Linna AÜ 1057a kinnistu ehitusloa eelnõu kooskõlastamata jätmine

Olete esitanud meile arvamuse avaldamiseks Ida-Viru maakonna Sillamäe linna Linna AÜ 1057a kinnistu ehitusloa eelnõu (menetlus nr 544707, EHR kood nr 121451361).

Ehitusluba antakse garaaži ehitamiseks. Ehitusloa aluseks on FIE Julia Järwise koostatud töö nr EP-26-04, „*Garaaži püstitamine. Eelprojekt.*“, 15.04.2026 (edaspidi *projekt*).

Joonis 4. Riigitee nr 13141 ca km 1,36 uus ristumiskoht 2025. aastal, väljavõte Maa- ja Ruumiameti geoportaalist

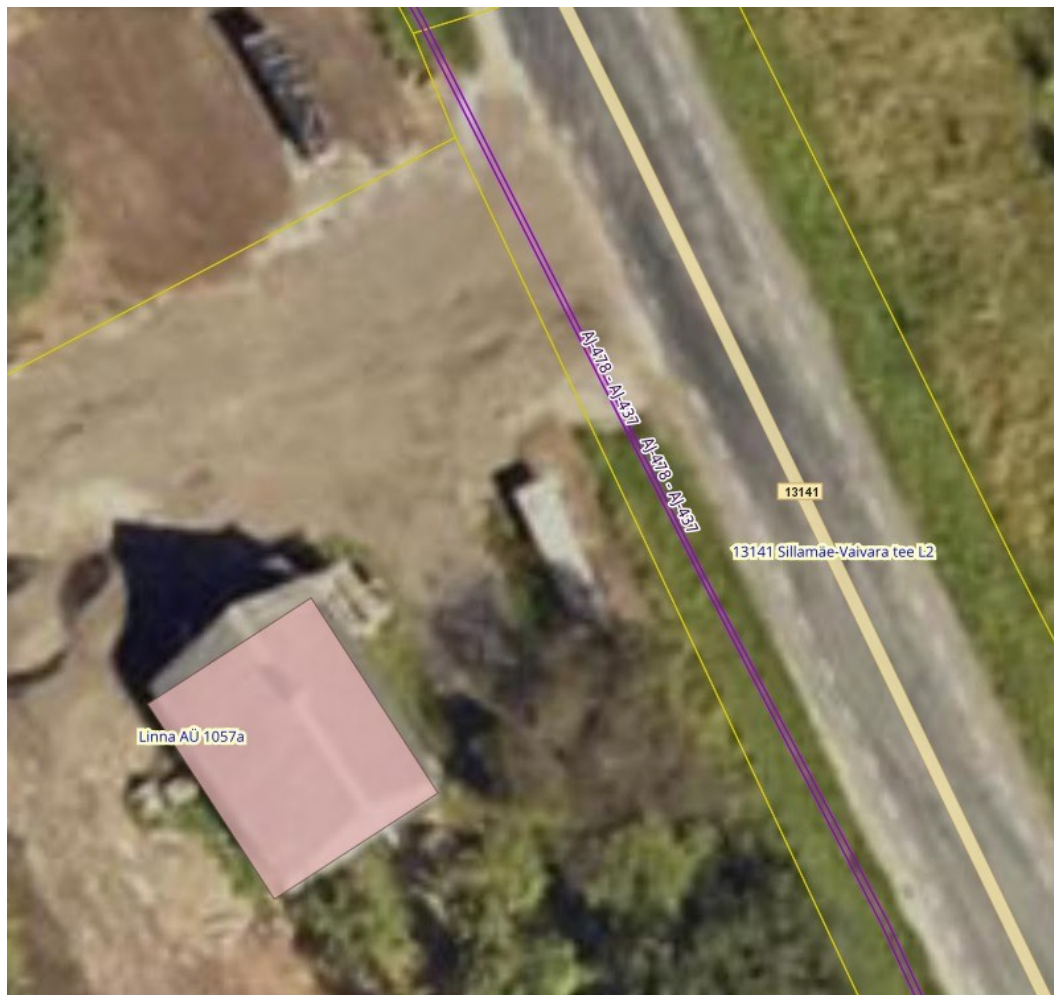
Oletatavalt 2025. aasta esimesel poolel rajati meiega kooskõlastamata (vastuolu EhS § 99 lg 3) uus juurdepääsutee ning ristumiskoht riigitee ca km 1,36 (Joonis 4). Rajatud juurdepääsutee ja riigitee ristumiskoht on ca 14,7 m laiune (Joonis 5), mis vastab tänava, mitte ühe kinnistu juurdepääsutee laiuusele. Samuti asuvad ristumiskoha all riigitee alusel maaüksusel kaks Viru Elektrivõrgud OÜ-le kuuluvat elektri maakaablit (Joonis 6), mille osas pole teada, kas need on nõuete kohaselt kaitstud või mitte.

Projekti seletuskirja (Lisa 1) p 5.11 „Päästemeeskonna juurdepääs ehitisele“ on kirjas, et krundile on tagatud juurdepääs vähemalt 3,5 m laiuselt kõva katendiga teelt, kuid projektis ei käsitleta kirjeldatud tee ehitamist. Lisaks juhime tähelepanu, et projekti asendiplaanil (Lisa 2) on kujutatud kinnistuisene juurdepääsutee ning riigitee ristumiskoht olemasolevatena ning väiksemates mõõtudes, kui reaalselt olemasolev olukord (Joonised 4, 5 ja 6).

Juuredpääsu tagtamiseks Linna AÜ 1057a kinnistule tuleb koostada riigitee ristumiskoha projekt vastavalt meie nõuetele (Lisa 3). Projekti asendiplaanile kanda riigitee ristumiskoha parameetrid vastavalt ristumiskoha ehitamise projekti lahendusele ning käsitleda riigitee ristumiskoha ehitamist projekti seletuskirjas sobivas kohas. Projektist peab selgelt ning üheselt mõistetavalt olema aru saada, et riigitee ristumiskoht ehitatakse välja huvitatud isiku (siin ja edaspidi Linna AÜ 1057a kinnistu omanik või tema volitatud esindaja) ja Transpordiameti vahel sõlmitava riigitee ristumiskoha ehitamise lepingu alusel ning vastavad tööd ei kuulu käesoleva ehitusloa eelnõu aluseks oleva projekti mahtu.

Kooskõlastame Linna AÜ 1057a kinnistu ehitusloa eelnõu pärast seda, kui oleme sõlminud huvitatud isikuga riigitee ristumiskoha ehitamise lepingu Lisas 3 toodud nõuete kohaselt koostatud riigitee ristumiskoha ehitamise projekti alusel.

Riigitee nr 13141 km 1,36 ristumiskoht peab olema nõuete kohaselt välja ehitatud ja meile üle antud hiljemalt enne Linna AÜ 1057a kinnistule kavandatava garaaži ehitamise alustamist (ehitamise alustamise teatise esitamist kohalikule omavalitsusele).

Joonis 1. Riigitee nr 13141 ca km 1,36 ristumiskoha asukoht, väljavõte Maa- ja Ruumiameti geoportaalist

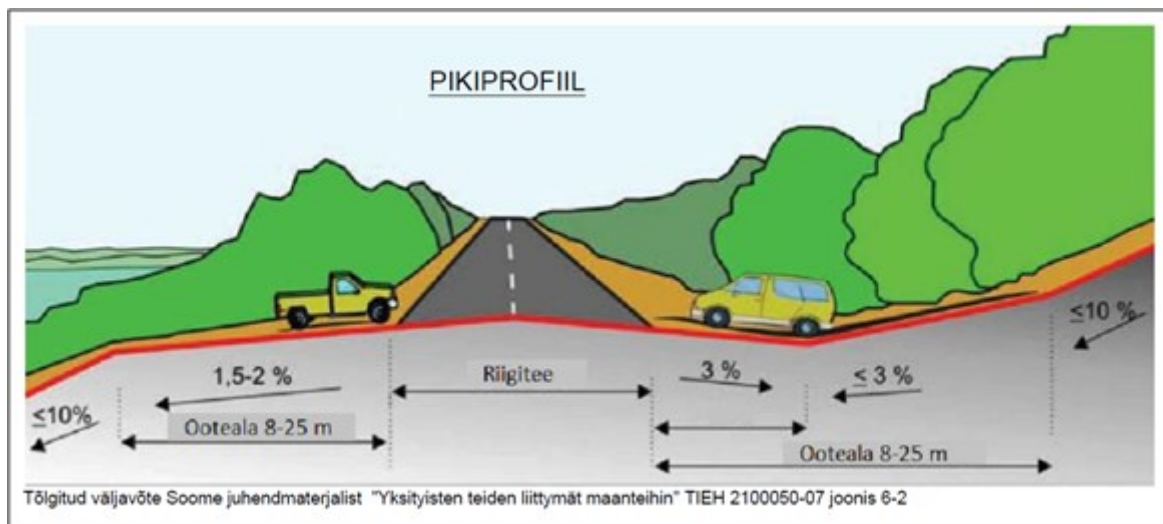
1. Projekteeritav ristumiskoht asub riigitee nr 13141 ca km 1,36 (Joonis 1).
